**Modulo per la presentazione delle osservazioni per i piani/programmi/progetti sottoposti a procedimenti di valutazione ambientale di competenza statale**

**ID: Codice procedura (ID\_VIP/ID\_MATTM): 12691**

**“Progetto di un impianto eolico denominato “Pitigliano” ubicato nei comuni di Pitigliano (GR) e Sorano (GR) costituito da 20 (venti) aerogeneratori di potenza nominale 7,0 MW per un totale di 140,0 MW con relative opere connesse ed infrastrutture indispensabili”**

**Immagine 1. Vincoli ex art. 136 del CBC dal PIT della Regione Toscana e zona approssimativa dove è progettato l'impianto industriale.**

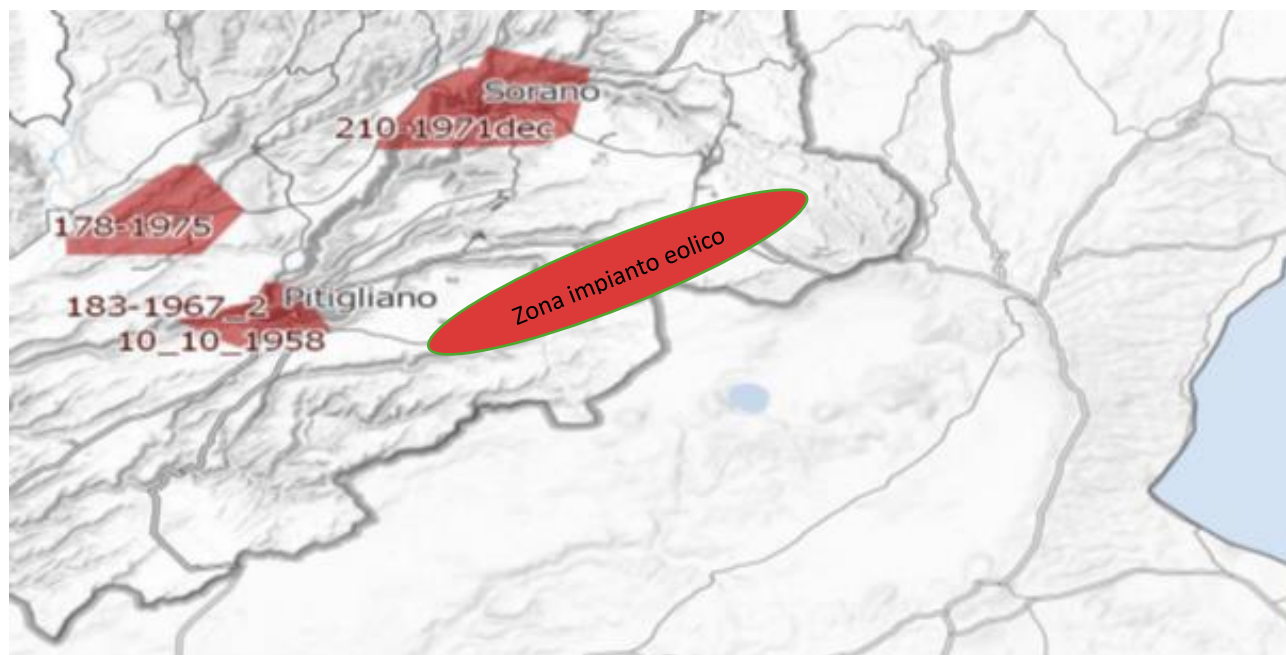
Al contrario si evidenzia che l'impianto eolico industriale citato non solo ricadrebbe con tutti e 20 gli aerogeneratori all'interno delle fasce di rispetto di 3 km di due vincoli paesaggistici di notevole interesse pubblico esistenti nella Regione Lazio e con una parte di essi nel vincolo paesaggistico del Centro abitato di Sorano ( GR) quindi in aree non idonee all'installazione di impianti di energia rinnovabile. Addirittura, alcuni aerogeneratori sarebbero ubicati a poche centinaia di metri dai perimetri dei due vincoli paesaggistici laziali ex art 136 del CBC.

*Inoltre, come sostiene la Proponente parte dell'impianto si verrebbe a trovare a 3,5 km dal centro abitato di Sorano. Infatti, tre degli aerogeneratori WTG 08, 09, 10 sono addirittura all'interno delle fasce di rispetto dei 3 km del suo vincolo paesaggistico di notevole interesse pubblico ex art 136 del CBC. Si evidenzia che così si crea*

un'ulteriore incompatibilità con la tutela del Paesaggio.

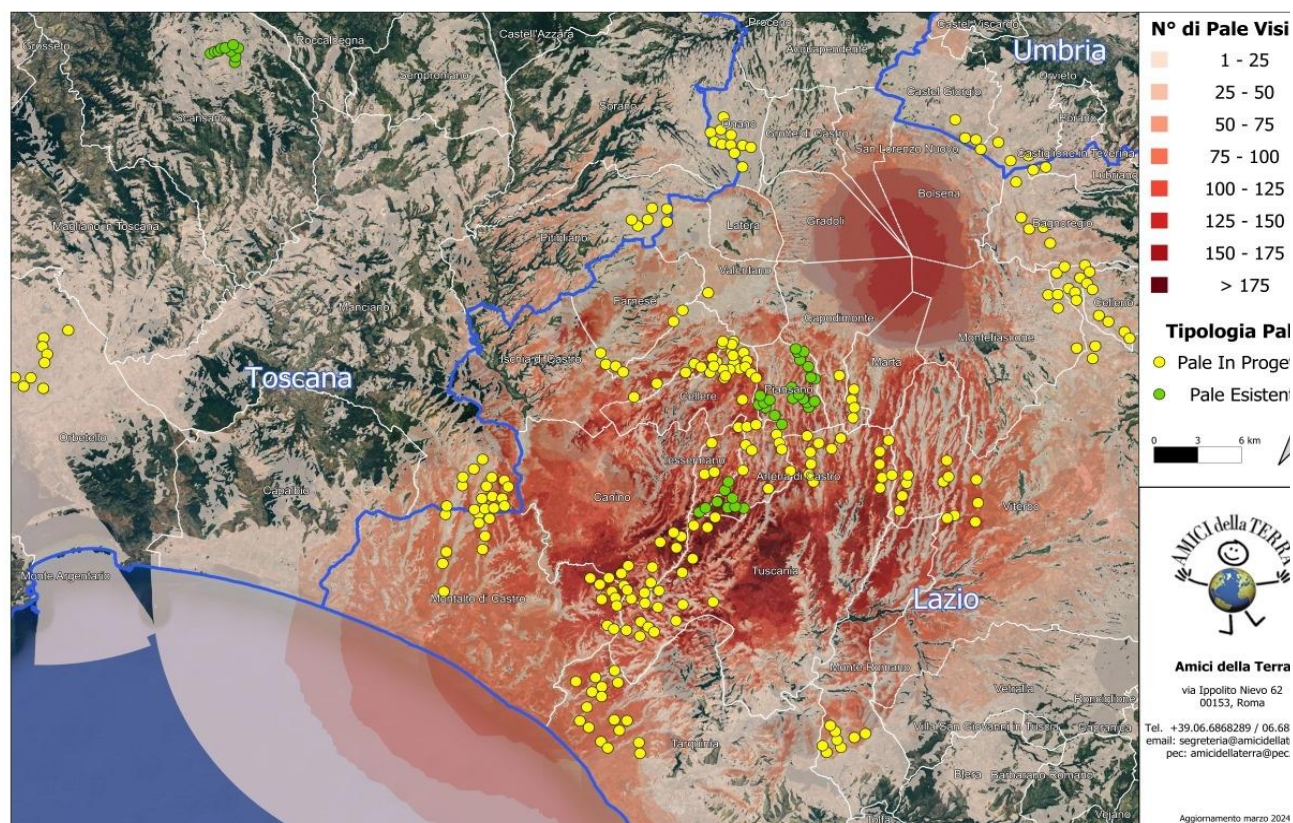
Beni Culturali “*Ambito paesaggistico, geologico e geomorfologico dell’orlo della caldera di Latera ...*” Non vengono nemmeno citati gli impianti eolici in progetto al MASE, il “Rempillo” (6 aerogeneratori) e un altro in verifica amministrativa di 14 aerogeneratori e 72, 6 MW. Ad oggi nei territori di Pitigliano, Sorano e in quello limitrofo potenzialmente potrebbero essere insediati 40 aerogeneratori alti 200 metri e larghi 170. Ma la proponente non cita neanche altri impianti che creerebbero il cumulo e quindi maggiore impatto. Infatti, sul territorio della “Città del Tufo” (Sorano e Pitigliano) impatterebbero anche l’impianto eolico “Montarzo” di Onano con 13 aerogeneratori con le dimensioni ricordate, l’altro eolico industriale nel territorio di Valentano con sette aerogeneratori (stesse dimensioni), gli impianti di Farnese con un minieolico di 3 Torri alte 60 metri già installate in località Poggio del Crognolo e l’impianto eolico industriale “Vallerosa” (7 aerogeneratori alti 200 metri e larghi 158 metri) in procedura VIA presso la Regione Lazio. Inoltre, altri impianti del minieolico già presenti a Valentano, Cellere e Piansano e due progetti eolici industriali con le stesse dimensioni (200 m x 170 m) nel Comune di Ischia di Castro. La valutazione del cumulo non prende neanche in considerazione gli impianti industriali di fotovoltaico e agrivoltaico in progetto a Farnese, Valentano, Ischia di Castro, Cellere. L’impianto geotermico in procedura Via al MASE, progettato nella Caldera di Latera. Quindi è stata effettuata una valutazione del potenziale impatto cumulativo non veritiera a dispetto di quanto affermato dalla proponente che sostiene di aver preso in considerazione uno spazio di 10 km intorno al suo impianto per gli impatti che si creerebbero.

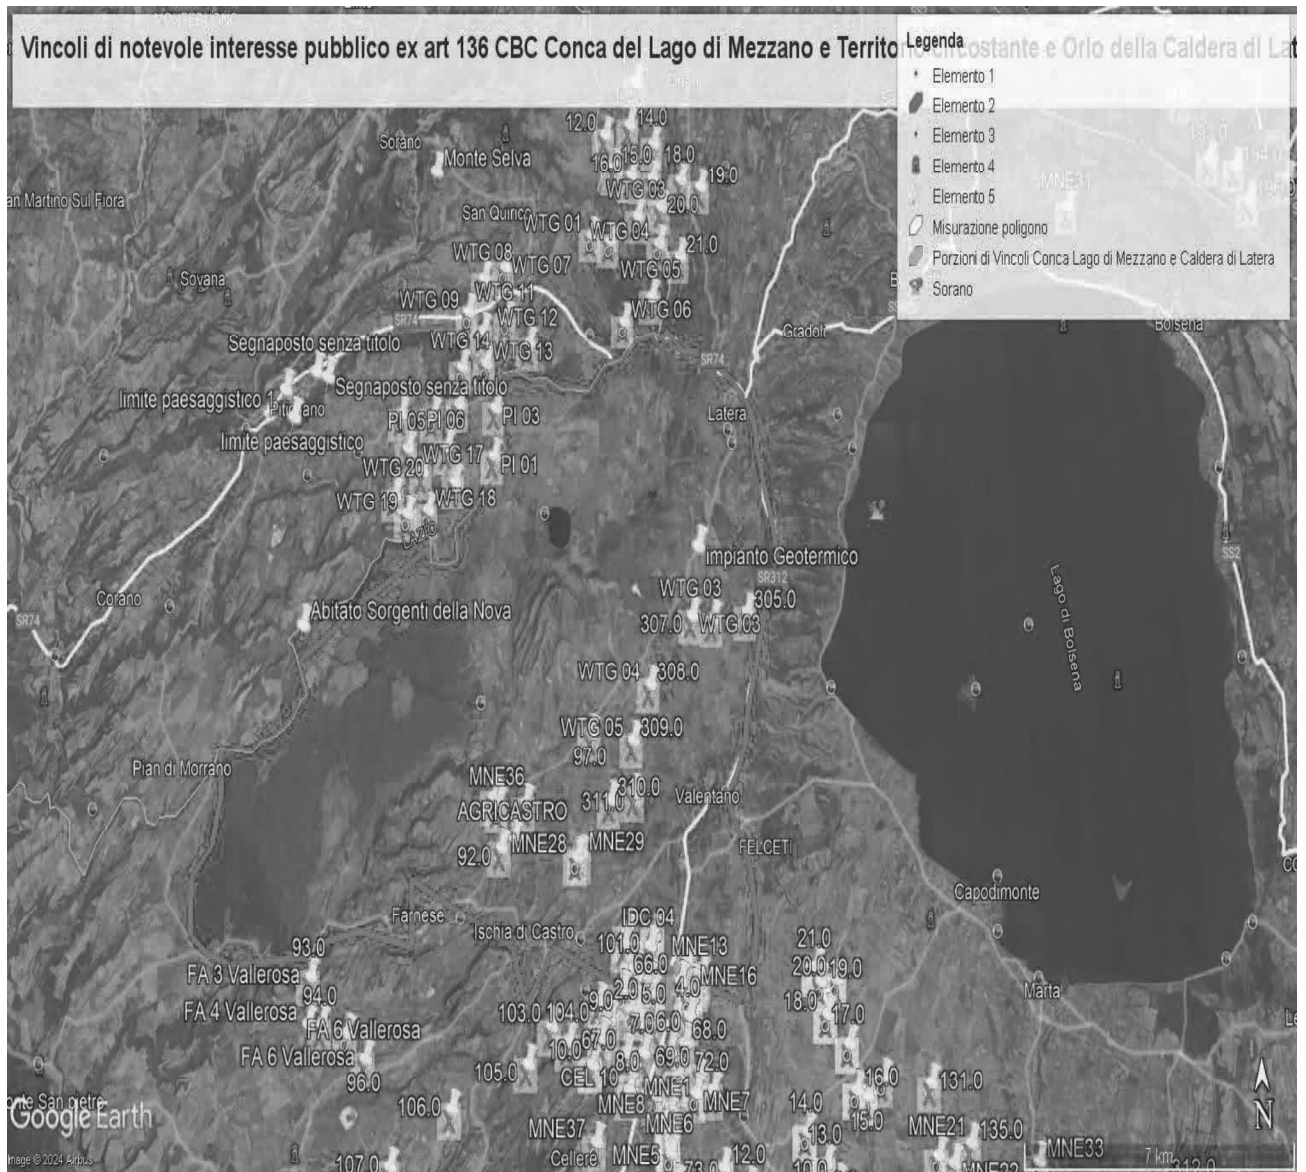
Come è illustrato nell'immagine si ribadisce che l'impianto industriale "Pitigliano" ricade completamente all'interno delle fasce di rispetto dei due vincoli di notevole

interesse pubblico e lambisce quelle di un terzo vincolo e quindi come affermato dal Consiglio di Stato nelle sentenze citate, l'impianto è insediato in area non idonea ai sensi dell'art. 20 comma 8 lettera c quater del D.Lgs. n. 199/2021 e ss.mm.ii al contrario di quanto sostiene la proponente.

**IMMAGINE n. 3 Impianto eolico industriale “Pitigliano” e distanze aerogeneratori dai Vincolo “Orlo della Caldera di Latera.**

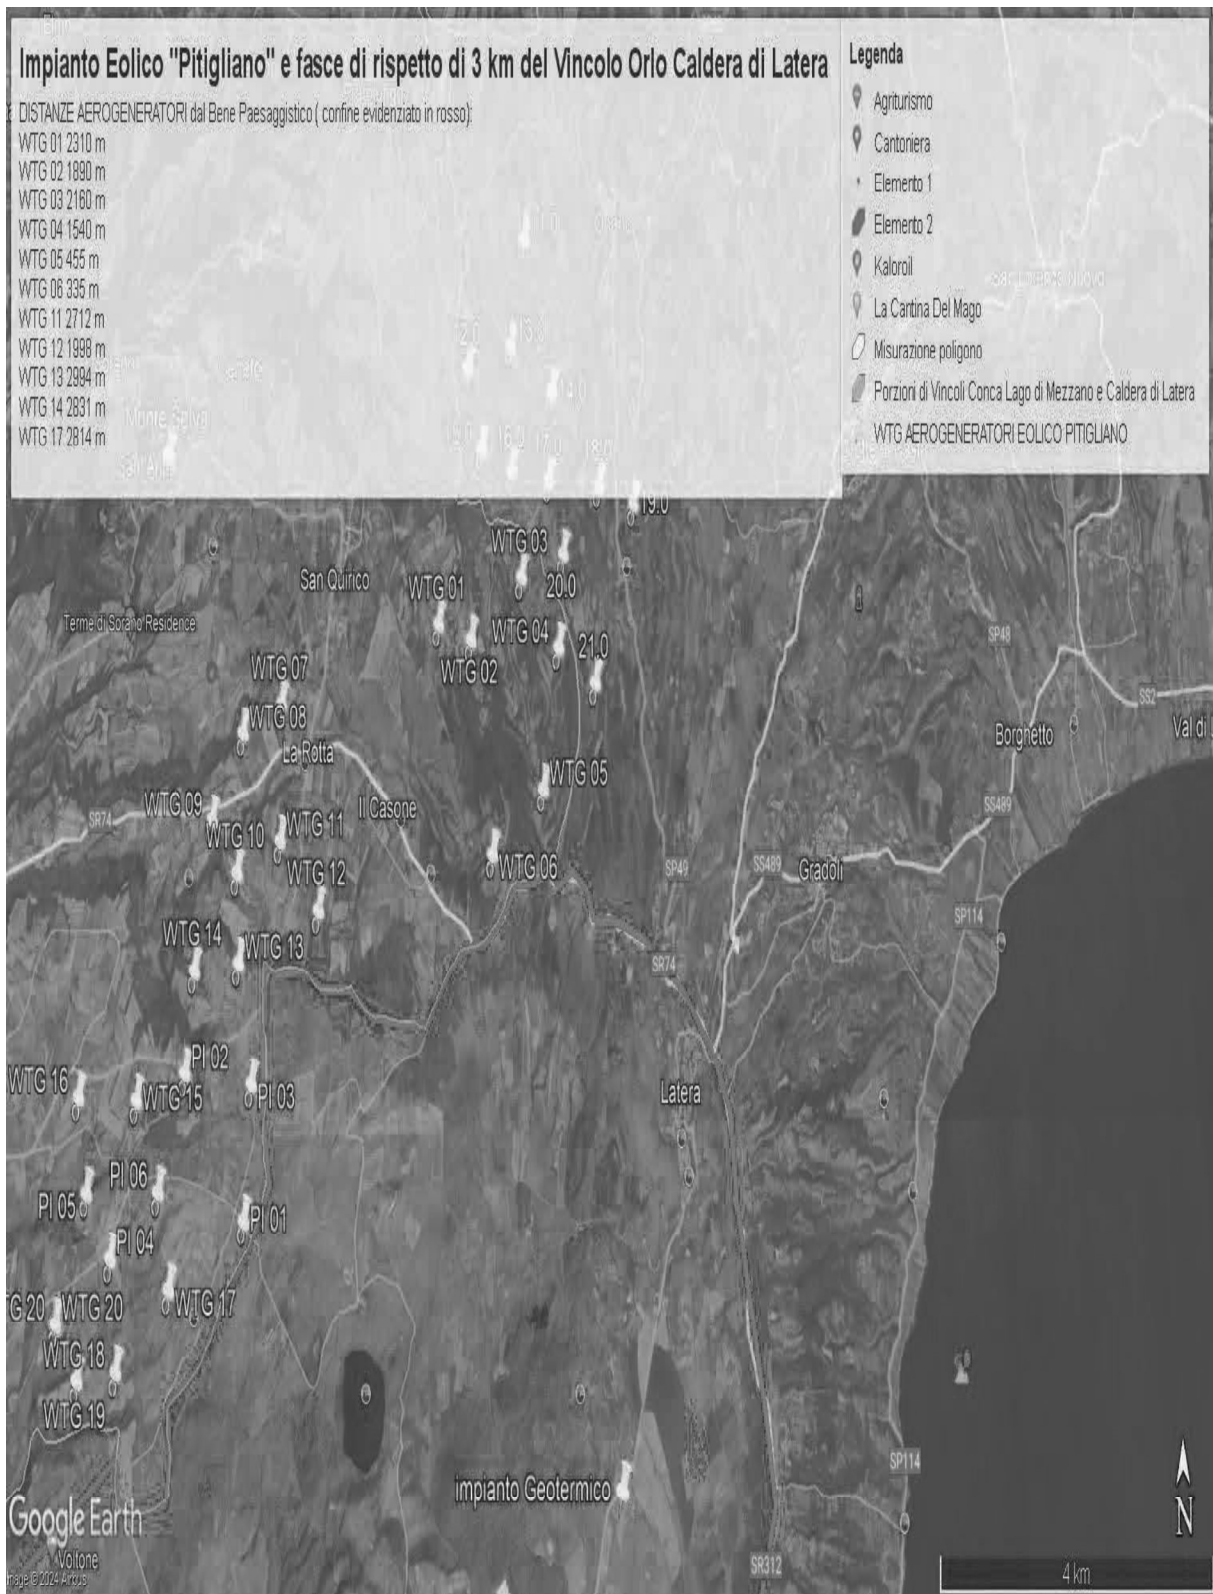
Concludendo, si evidenzia ancora che la proponente non effettuando la procedura prevista dalla Parte III delle Linee Guida nazionali ha ignorato un vincolo paesaggistico di notevole interesse pubblico istituito con un provvedimento del Segretariato regionale del Ministero della Cultura per il Lazio che ha emanato il Decreto di dichiarazione di notevole interesse pubblico n. 22 del 15.02.2024 ai sensi e per gli effetti dell'art. 136, co. 1, lett. c) e d) del decreto legislativo 22 gennaio 2004, n. 42, "Ambito paesaggistico, geologico e geomorfologico dell'orlo della caldera di

Latera e delle sue pendici interessate dai centri eruttivi periferici" nei comuni di CELLERE, FARNESE, ISCHIA DI CASTRO, LATERA, PIANSANO.

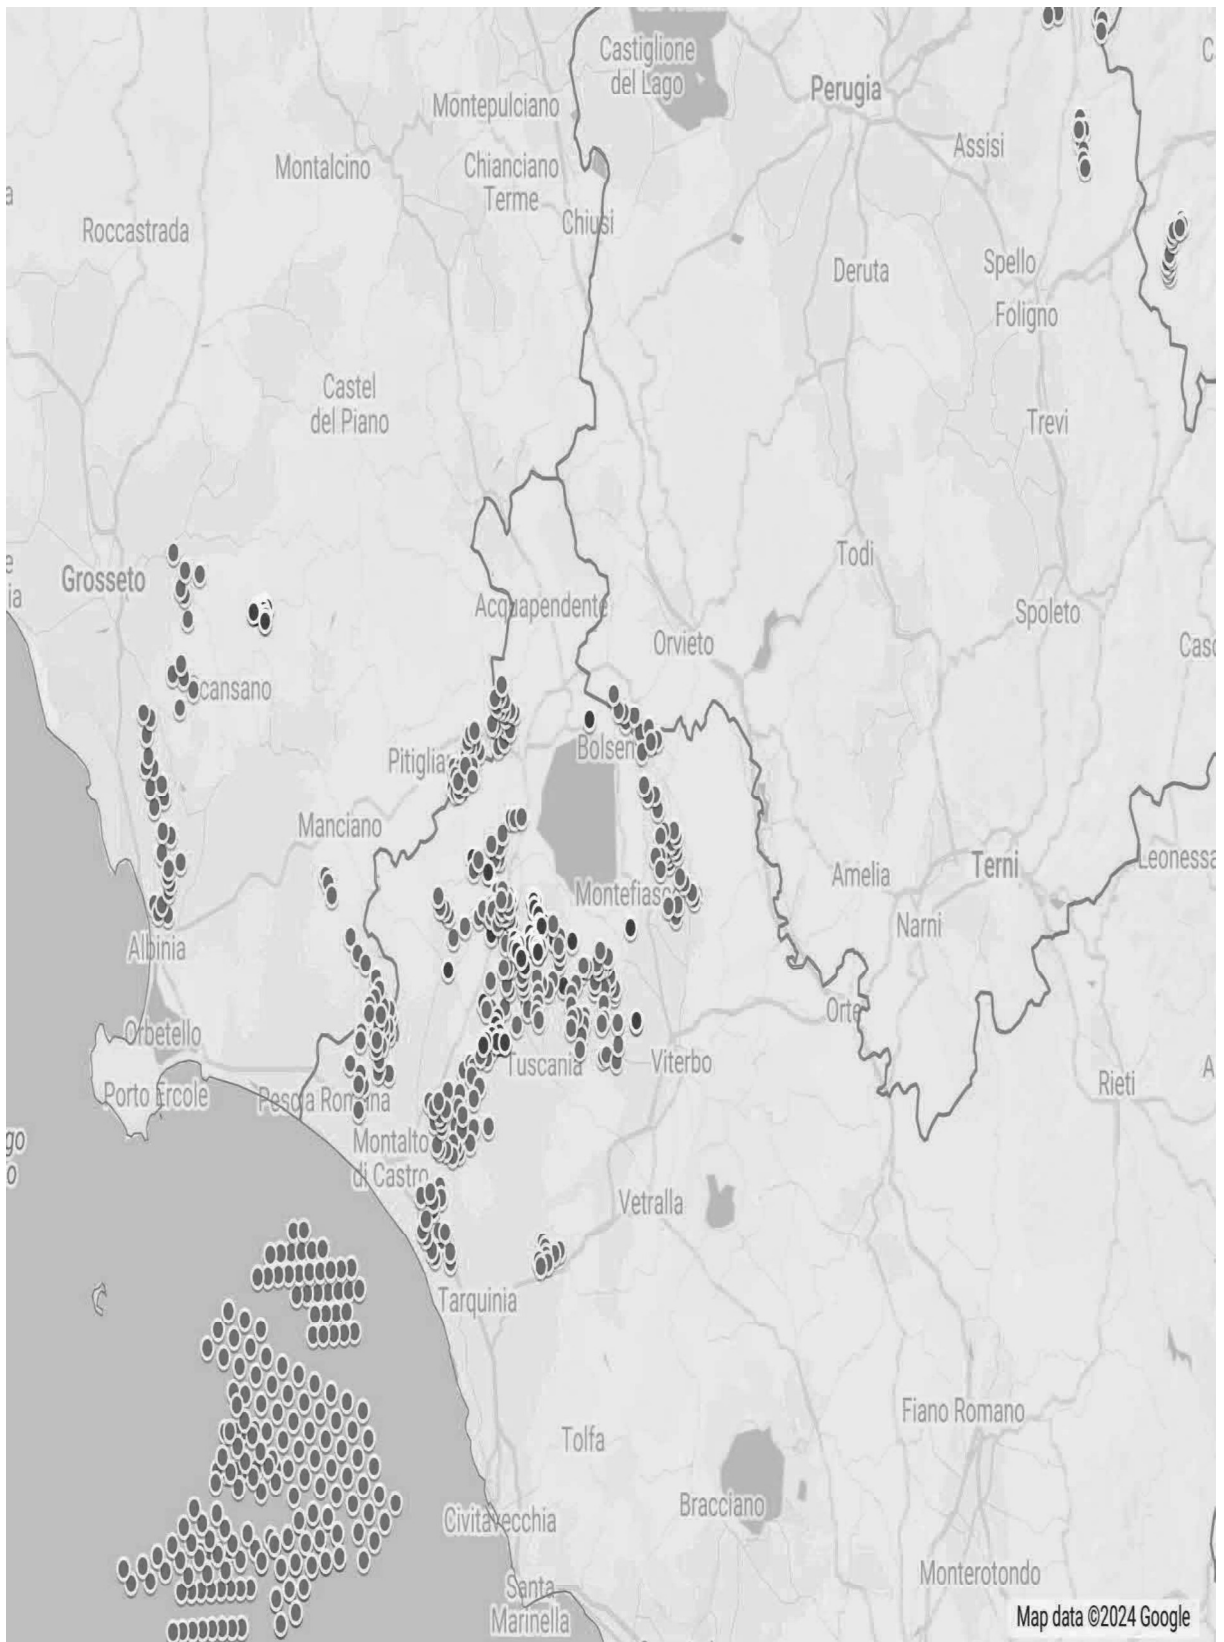
**IMMAGINE n. 4** Si evidenzia che i tre aerogeneratori WTG 07, WTG 08 e WTG 09 impattano con il vincolo paesaggistico di notevole interesse pubblico del Centro Storico di Sorano. Il WTG 07 si troverebbe a 2828 m, WTG 08 2504 e WTG 09 2990. Il cavidotto dell'impianto invece impatta in buona parte del Vincolo paesaggistico ex art. 136 del CBC del Centro Storico di Pitigliano.

**IMMAGINE n 5.** Mappa eolici elaborata dall'Associazione Amici della Terra. La mappa evidenzia il cumulo degli impianti tra Lazio e Toscana.

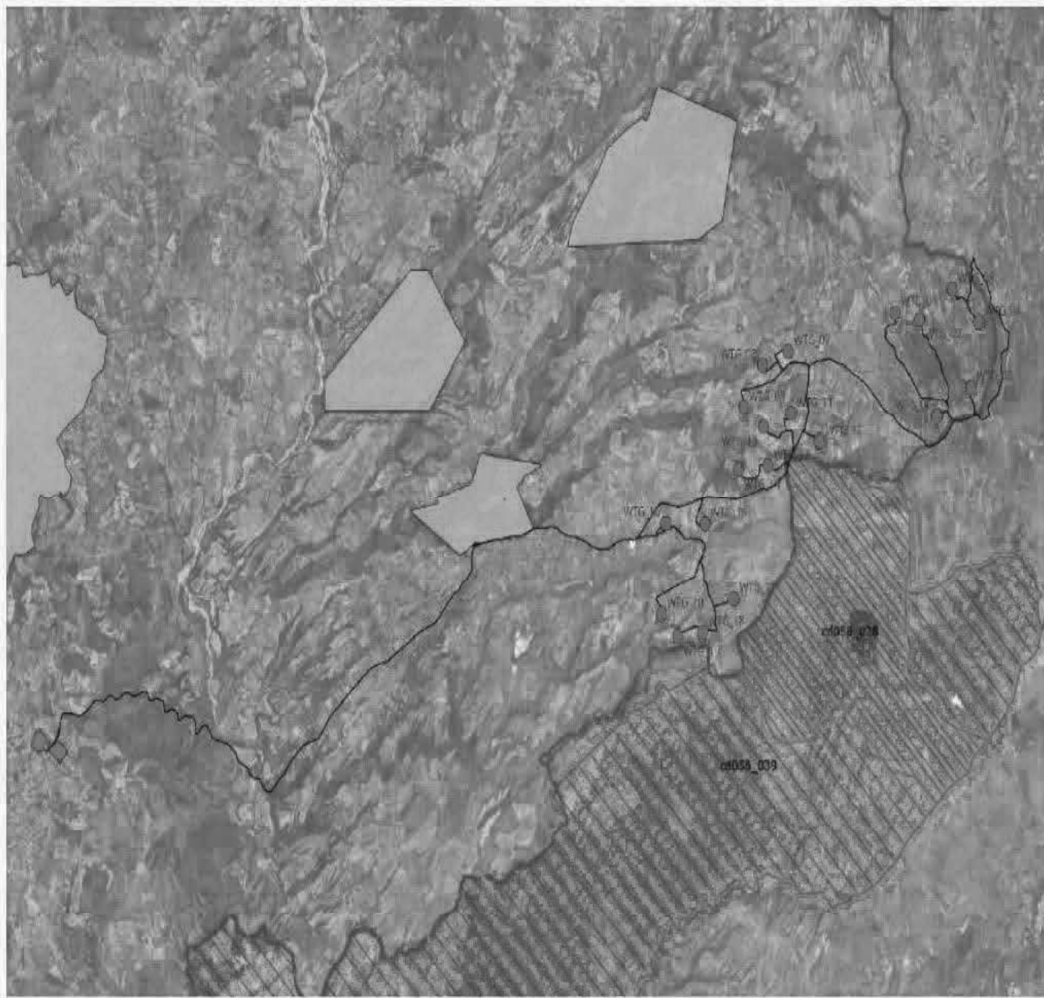
Riguardo al cumulo degli impianti FER, le mappe prodotte dalla proponente riguardano, come già evidenziato, soltanto una parte molto piccola degli impianti FER dell'area intermedia e vasta e in particolare di quelli eolici che contribuiscono a creare un notevole cumulo e la saturazione del territorio tosco laziale. Riguardo al cumulo dei soli impianti eolici si riporta la mappa dell'intervisibilità degli impianti eolici elaborata dall'Associazione nazionale “Amici della Terra”.

Se agli impianti eolici rappresentati qui sopra che non comprendono sia l'impianto eolico Pitigliano e le altre 14 pale del progetto eolico in verifica amministrativa sempre nel territorio di Pitigliano si aggiungono i migliaia di ettari (7000 fin'ora) di territorio occupato dagli impianti fotovoltaici e agrivoltaici e dalle altre tipologie appare chiaro il numero spropositato degli impianti FER nella bassa toscana e nella Tuscia.
